VERBALE DELLA CONFERENZA DEI SERVIZI DECISORIA DEL 18 OTTOBRE 2023

SITO PE53 GIÀ SEGNALATO (SCHEDA ARTA PE900090) – PV CARBURANTI MARTINA GAS S.R.L., VIA TIBURTINA, PESCARA - APPROVAZIONE DEL REPORT:

- “PIANO DI CARATTERIZZAZIONE - INTEGRAZIONE” documento elaborato dal geol. Oscar Moretti e dal dott. Luigi Lavallo per conto di MARTINA GAS S.R.L.

Figura 2: ubicazione piezometro esistente Pz1 punto A (immagine di sinistra estrapolata dalla precedente versione del Piano di Caratterizzazione) e confronto con la posizione del Pz4 rivisitata da ARTA (destra)

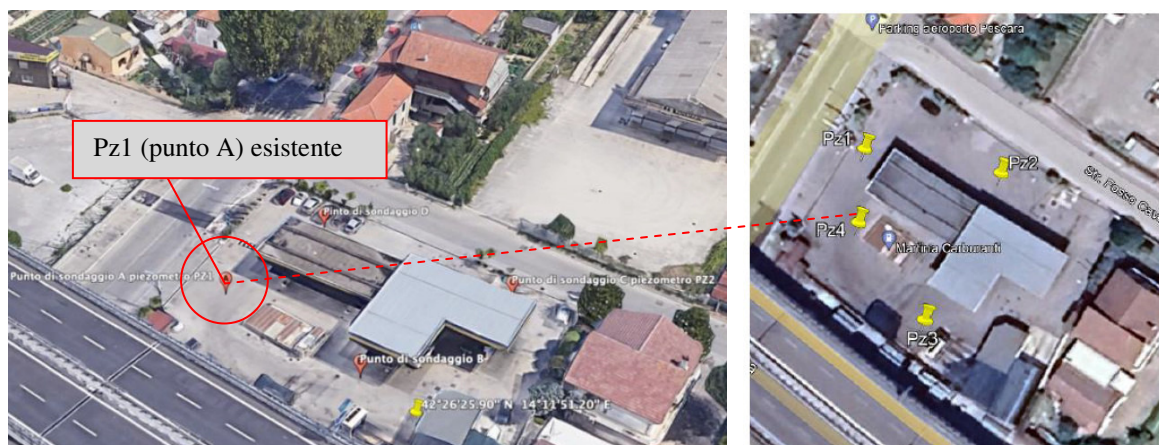
Interviene il dott. Porfilio della ASL per segnalare che nella precedente versione del Piano di Caratterizzazione i due piezometri esistenti erano stati indicati con la denominazione Pz1 e Pz2 e i corrispettivi punti di indagine erano stati denominati A e C. Il Pz1 (punto A) risulterebbe allineato al nuovo Pz4 così come riubicato da ARTA (cfr. Figura 2). In ogni caso si concorda con quanto già richiesto da ARTA circa le verifiche da effettuare da parte della ditta per accertare l'effettiva disponibilità di questi punti all'utilizzo per i monitoraggi. Il dott. Porfilio chiede un chiarimento in merito a quali punti debbano essere considerati come POC. Il geol. Marinelli chiarisce che prendendo a riferimento la planimetria con i punti riubicati da ARTA (n.d.r. cfr. Figure 1 e 2) e considerando la ricostruzione preliminare delle linee di deflusso della falda indicata dal geol. Moretti nel documento, i POC sono rappresentati dai piezometri Pz1 e Pz4. Il dott. Porfilio chiude il suo intervento esprimendo parere favorevole al documento e alle misure di prevenzione (prove di tenuta) che saranno effettuate a breve così come anticipato dal consulente della ditta.

- c) qualora, a seguito di ulteriori verifiche, si confermasse l'esistenza e la funzionalità dei due piezometri pregressi (denominati Pz1 punto A e Pz2 punto C nella precedente versione del piano di caratterizzazione) e nel caso la

ditta riuscisse a reperire le stratigrafie dei sondaggi e le caratteristiche costruttive, tali punti potranno essere considerati come integrativi o sostitutivi di quelli costituenti il piano di indagine di nuova realizzazione e quindi potranno essere utilizzati ai fini del campionamento per le verifiche di qualità delle acque di falda e per una migliore ricostruzione del deflusso idrico sotterraneo. Nel caso i suddetti punti risultassero non funzionali o qualora non si riuscissero a reperire i rispettivi dati costruttivi, gli stessi dovranno essere sigillati in quanto non idonei ai monitoraggi e potenziale e superfluo veicolo preferenziale di contaminazione della falda;

Figura 3: a sinistra la fig. 6 del documento (che riporta il solo serbatoio GPL in esercizio) e a destra la fig. 19 del documento (dove sono riportati, oltre al serbatoio GPL, anche altri due adibiti a gasolio e benzina)

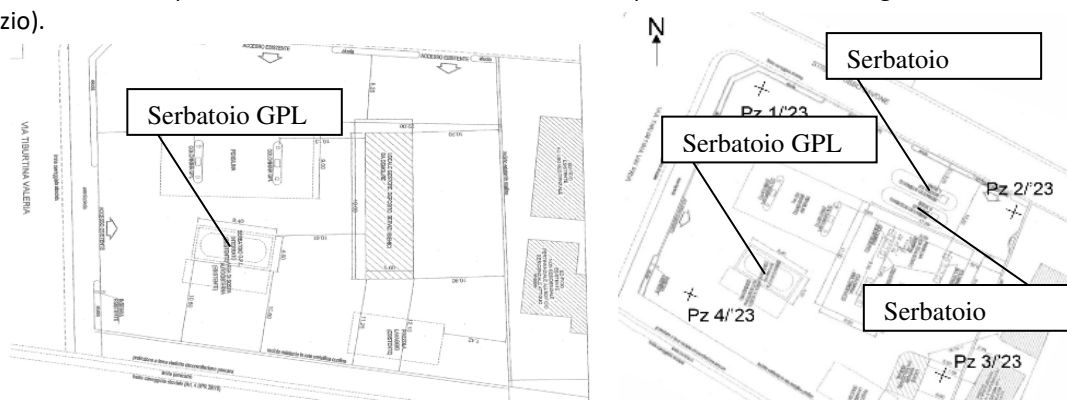
Prende la parola il geol. Tatangelo del Comune che suggerisce al geol. Moretti di inserire nel documento che sarà adeguato alle prescrizioni dell'odierna Conferenza dei Servizi anche i risultati delle prove di tenuta, qualora le stesse siano effettuate prima della riconsegna dell'elaborato e chiarisce che le verifiche di integrità delle strutture sono operazioni in genere speditive, della durata di qualche ora, in quanto consistono sostanzialmente nell'esercitare, con idonee attrezzature, delle sovrappressioni all'interno delle tubazioni di erogazione carburante e delle camere dei serbatoi. Il geol. Tatangelo fa presente, inoltre, che nel capitolo del documento dedicato alla ricostruzione storica dell'impianto carburanti, risulterebbe che nel 2009 erano stati installati due serbatoi interrati (gasolio e benzina) che si presume siano stati successivamente rimossi, ma non è esplicito chiaramente. Infatti, nella descrizione dello stato attuale dell'impianto, questi due serbatoi non sono più citati ma risulta presente un solo serbatoio di GPL. Inoltre, confrontando la planimetria di fig. 6 del documento, che rappresenta il layout attuale del PV, con quella di fig. 19 che riporta invece l'ubicazione del piano di indagine (n.d.r. Figura 3), si vede chiaramente come nella prima è presente soltanto il serbatoio GPL mentre nella seconda sono indicati anche il serbatoio di gasolio e quello di benzina che si desume siano stati invece rimossi negli anni precedenti, pertanto se così fosse, occorrerebbe investigare anche sulla verticale dei due serbatoi rimossi in quanto quest'area rappresenta una potenziale sorgente di contaminazione e quindi va considerata ai fini della ricostruzione di un modello concettuale più accurato che è lo scopo del piano di indagine. Per l'investigazione di quest'area si potrebbe utilizzare il Pz2, trasladandolo ulteriormente rispetto alla posizione ridefinita da ARTA; in ogni caso, nella fase di rielaborazione del documento, sarebbe opportuno effettuare altre valutazioni tese a verificare l'opportunità di procedere con ulteriori accertamenti laddove necessario (ad esempio in corrispondenza delle zone dove erano presenti le colonnine erogatrici dei due serbatoi, che si presume siano stati rimossi, qualora non dovessero coincidere con quella dell'attuale erogazione dal serbatoio GPL in esercizio).

Il geol. Scurti interviene per far presente al consulente della ditta che qualora i due serbatoi (n.d.r. gasolio e benzina) non fossero stati rimossi, ancorché inertizzati, sono da considerare rifiuti e quindi, nel rispetto delle vigenti disposizioni normative, vanno rimossi. Su questa considerazione chiede supporto al geol. Marinelli il quale conferma quanto detto e specifica che la mancata rimozione sarebbe giustificata solo nel caso si dimostrasse, con una perizia redatta da un tecnico abilitato, che lo scavo determinerebbe problemi di stabilità alle strutture esistenti (casistica molto probabilmente non riconducibile al caso in esame);

- b) in corrispondenza dell'area ospitante i serbatoi di gasolio e benzina (cfr. Figura 3) dismessi (qualora ancora presenti fare riferimento alle indicazioni di cui al successivo punto C) dovrà essere effettuato un sondaggio attrezzato a piezometro per la verifica della qualità dei terreni e delle acque di falda sottostanti; a tal scopo è dato che il Pz2, così come riposizionato da ARTA, risulta ubicato nelle immediate vicinanze, lo stesso potrà essere ulteriormente traslato e centrato sull'area in questione, senza la necessità di realizzare ulteriori indagini;

- C. qualora, da verifiche a carico della ditta, dovesse risultare che i due serbatoi di gasolio e benzina fossero ancora presenti in sito, ancorché inertizzati, gli stessi sono da considerare rifiuti e quindi ai fini del rispetto delle vigenti disposizioni normative, vanno rimossi. Le operazioni di rimozione, inquadrabili come interventi di "Prevenzione" vanno semplicemente e preliminarmente comunicate alle Autorità competenti (non necessitano di autorizzazione ambientale alcuna). La mancata rimozione, che si configurerebbe come abbandono di rifiuti, sarebbe giustificata solo nel caso si dimostrasse, con una perizia redatta da un tecnico abilitato, che lo scavo determinerebbe problemi di stabilità alle strutture esistenti. Nel corso delle operazioni dell'eventuale rimozione dei due serbatoi occorrerà adottare tutte le misure di compensazione atte a ridurre il sollevamento delle polveri e ad attenuare il rumore generato in cantiere. Successivamente alla rimozione e smaltimento dei serbatoi e del terreno eventualmente contaminato occorrerà verificare analiticamente la qualità ambientale delle pareti e del fondo di scavo, da riportare nella relazione di collaudo. Il set analitico per le pareti di scavo è lo stesso indicato per il piano di caratterizzazione.
